## 改善箇所説明図

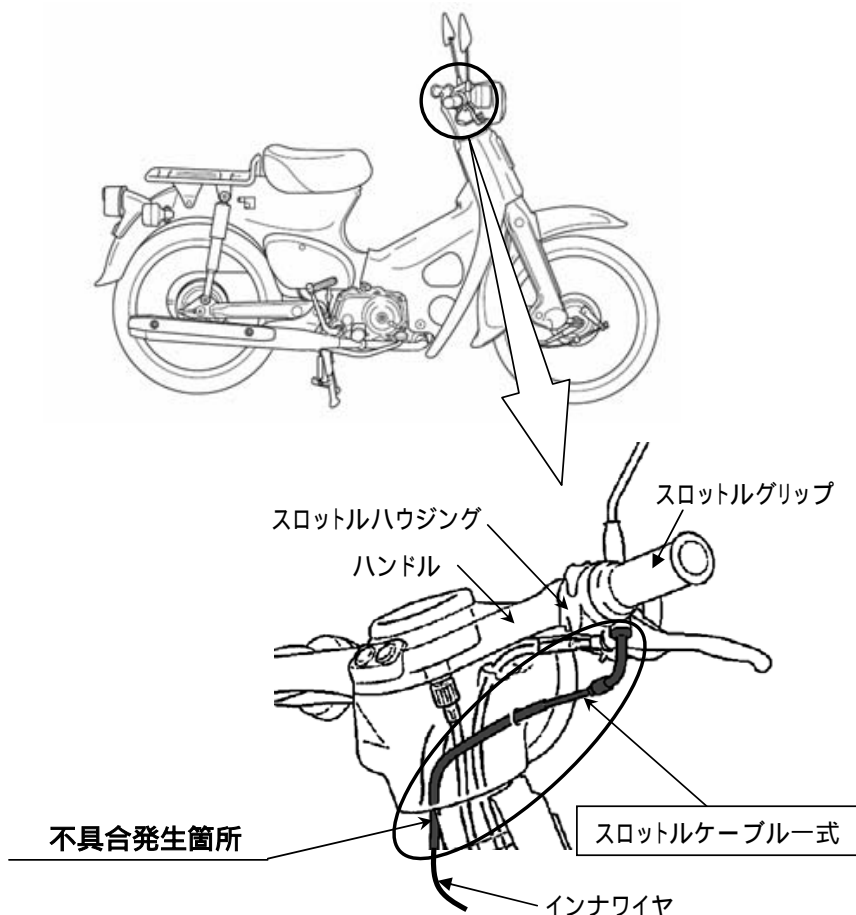
ハンドルに取付けたスロットルハウジングの排水孔位置が不適切なため、洗車等によりハウジング内に溜まった水がスロットルケーブル内部に浸入して滞留するものがある。そのため、そのまま使用を続けると、スロットルケーブル内のインナワイヤが錆びてスロットル操作が重くなり、最悪の場合、エンジンの回転が下がらなくなるおそれがある。

全車両、スロットルケーブル式を対策品と交換する。

識別：型式認定プレート貼付け部付近に黄色ラベルを貼り付ける。
